Dato:
22.12.2022

Dispensasjon og rammeløyve til oppføring av forretnings- og bustadbygg på vilkår - gbnr 188/137, 188/385, 188/116, 188/75, 188/407, 188187 og 188/283 Gjervik ytre

Administrativt vedtak: Saknr: 1237/22
Tiltakshavar: Alverporten As
Ansvarleg sækjar: Arc Arkitekter As
Søknadstype: Søknad om løyve til tiltak med ansvarsrett.

Mot sør

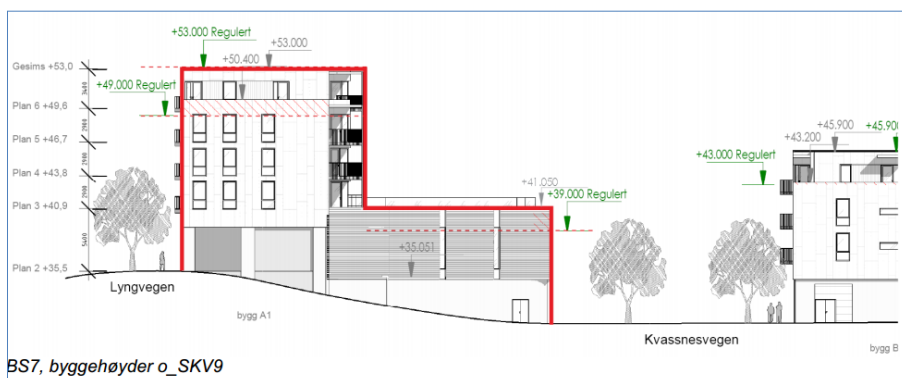
Fasade mot BS8 (S) er i tegningsgrunnlaget vist på +41,05. Dette er 2,05m over tillatt høyde i sentrumsplanen.

Omsøkt bygg A innafor BS7 er i strid med regulert byggehøgde mot sør og mot vest. Fasade mot sør er har ei byggehøgde oppgitt til kote + 41,05 som er 2,05 meter over regulert byggehøgde, og mot vest som er oppgitt til kote +50,4 som er 1,4 meter over fastsett høgde i områdeplanen.

- 1. føresegn 3.1.4 for følgjande byggehøgder:**
 - a. Byggehøgda for bygg A innanfor område BS7 vert godkjend slik det er søkt om. Byggehøgda mot sør vert godkjend til kote + 41,05 og mot vest til kote + 50,4.
 - b. Byggehøgda for bygg B1 og B2 innanfor område BS8 vert godkjend slik det er søkt om. Byggehøgda vert godkjend til kote + 46 på 89 % av bygget. Bygg C må ha ei reell nedtrapping mot sør i tråd med føresegn 3.1.4.

Mot vest

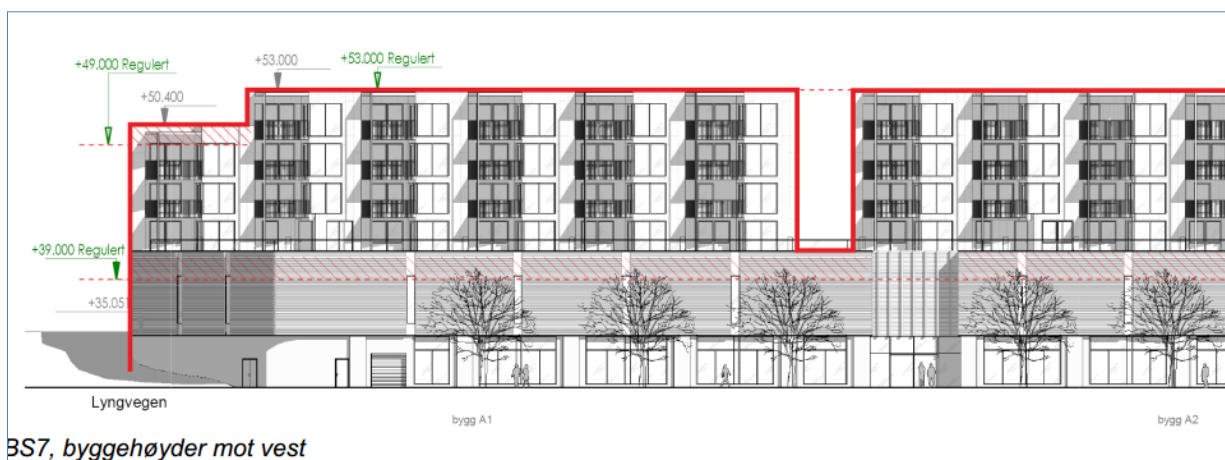
Fasade mot o_SF5 (V) er i tegningsgrunnlaget satt til +50,4 og er dermed 1,4m over tillatt høyde i sentrumsplanen.

Hensikten bak bestemmelsen vurderes til å være å sikre en god overgang til boligområde vest for tiltaket. Da tiltaket ivaretar intensjonen i sentrumsplanen og trapper ned en etasje mot vest vurderes hensynet til å ikke bli vesentlig tilsidesatt av tiltaket.

Høgdeavviket mot vest er grunnlagt i same forhold. I tillegg vil valt løysing der parapet er trekt vidare opp forbi takdekket for fallsikring på uteplass for bustad i etasjen over, gje auka byggehøgde. Søkjar skriv vidare at tiltaket på trass av avvik i byggehøgde ivaretar intensjonen i områdeplanen med nedtrapping mot vest.

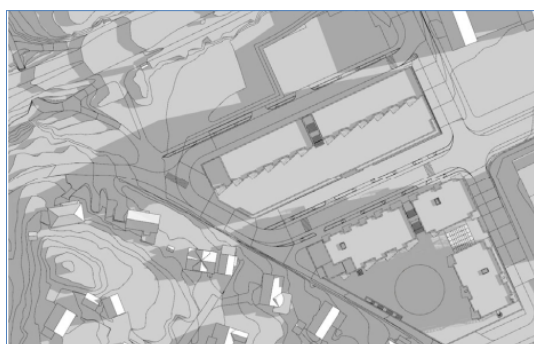
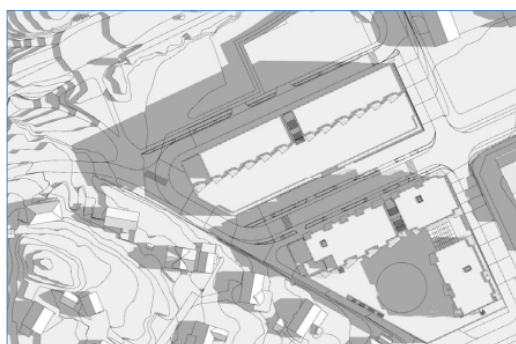
Årsaken til avviket er, i likhet med avviket mot sør, knyttet til gulvnivå for 2. etasje mot Lyngvegen og krav til fri innvendig høyde etter §3.2.6 for etasjen. Dette avviket forplanter seg videre oppover i bygget og resulterer i et tilsvarende avvik fra byggehøyde mot vest. I tillegg så er parapeten trukket videre oppover forbi takdekke for å danne fallsikring på uteplass for tilbaketrukket bolig i etasjen over. Ved fastsetting av byggehøyde virker det som at sentrumsplanen har tatt utgangspunkt i en romslig etasjehøyde for boliger, der det i tiltaket er tenkt 2,9 m. Reduksjonen begrenser overskridelsen noe med det vil ikke være mulig å redusere etasjehøyden tilstrekkelig til å imøtekomme den regulerte byggehøyden. Som for avviket mot sør, vurderes det som en fordel at gulvnivået i forretningsarealet i 2. etasje ligger på nivå med Lyngvegen og får en funksjonell etasjehøyde, som igjen medfølger at også boligene mot vest overskrider regulert byggehøyde. Av ukjent grunn er byggegrensen mot nord regulert 4,0m høyere enn mot vest. Noe som gjør at reduksjon av etasjehøyde er tilstrekkelig til å holde tiltaket innenfor regulert høyde til tross for forholdet til Lyngvegen i 2. etasje. Ulempen ved å gi dispensasjon for tiltaket vurderes til å være at bygget kaster noe lengre skygge mot vest om morgenen og at det blir et noe større sprang mellom boligbebyggelsen og tiltaket. Det er derimot marginalt hvordan skyggeeffekten påvirker boligene i vest da det kun er veldig tidlig om morgenen i sommerhalvåret skyggen faller denne retningen og at skyggen er kortvarig.

BS8 omsøkt tiltak

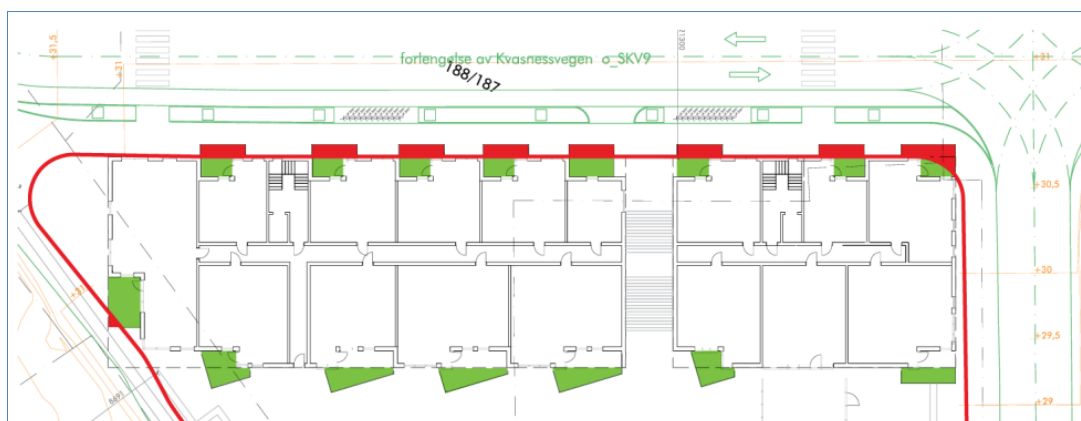
Ca. 89% av bebyggelsen mot o_SKV9 (N) har byggehøyde K+46. Dette er en overskridelse på ca. 59% i forhold til andelen angitt i sentrumsplanen.

Godkjend områdeplan fastset rammene for utbygging av området. Prosjektering og utføring av nye tiltak skal skje i tråd med vedteken plan, og vil sikra ei føreseieleg utbygging for naboar og andre. Det er kommunen si vurdering at omsøkte bygningsmasse på BS8 har ei vesentleg større byggehøgda enn planen legg opp til.

Kommunen vurderer at å gje løyve til tiltaket på BS8 slik det no ligg føre vil vera utanfor «forutsigbarhetsperspektivet» som er lagt til grunn i områdeplanen. Dette gjeld særleg byggehøgda mot sør der bygg C vert ført opp med ei byggehøgda på kote + 46 utan ei reell nedtrapping. Det er kommunen si vurdering at avtrappinga mot sør må vera tydlegare, og at avviket i forhold til regulert byggehøgda mot sør er for stort til at kommunen kan gje dispensasjon. Vi viser her til at kommunen gjennom arbeidet med siste revisjon av

Kommunen er samd i at plassering av bygningane mot nord og aust med utopphaldsareal som orienterar seg mot sør og vest som vil gje gode sol- og lysforhold i tråd med områdeplanen sine intensjonar, og at omsøkt løysing tek omsyn til eksisterande busetnad mot vest slik bygningsmassen er plassert. Omsøkt byggehøgda mot nord og o_SKV9 vil i mindre grad gje uheldige verknadar for eksisterande bustadar i Haugvegen. Bygg B ligg nord og aust for bustadane og bygget er nedtrappa mot vest. Tiltaket vil i lita grad påverka sol og lysforhold. Vi er likevel av den oppfatning at avviket i byggehøgda for bygg C mot sør er for stort, og at eit positivt vedtak om dispensasjon i denne saka kan gje uheldige verknadar for framtidig utvikling av omkringliggjande område som skal byggjast ut i tråd med områdeplanen. Det vert vurdert at å gje dispensasjon for bygg C slik det er søkt om vil setja omsynet bak føresegna om byggehøgda vesentleg til side. Bygg C må utformast med ei reell nedtrapping mot sør.
